改善箇所説明図

不具合発生箇所

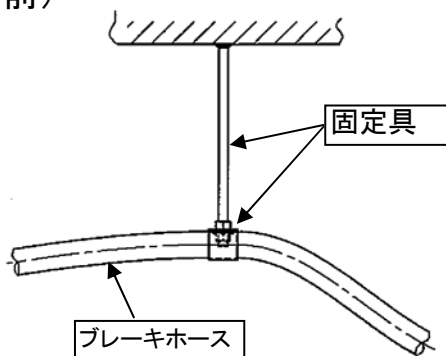
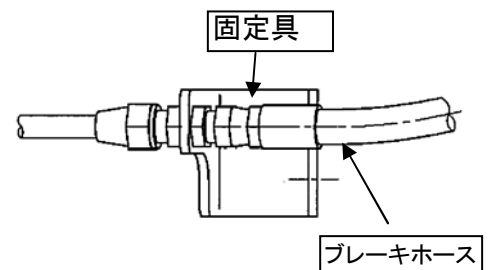
前輪ブレーキホースの取付けが不適切なため、車体屈折時にホース固定具に過大な荷重がかかるものがある。そのため、そのまま使用を続けると、固定具が損傷し固定具およびホースが垂れ下がり、最悪の場合、プロペラシャフトに干渉し、ホースが破損しブレーキ制動力が低下するおそれがある。

全車両、ホースおよびその取付け方法を変更した対策部品と交換する。

識別: 固定具(黄色)に白色ペイントで印を入れる。
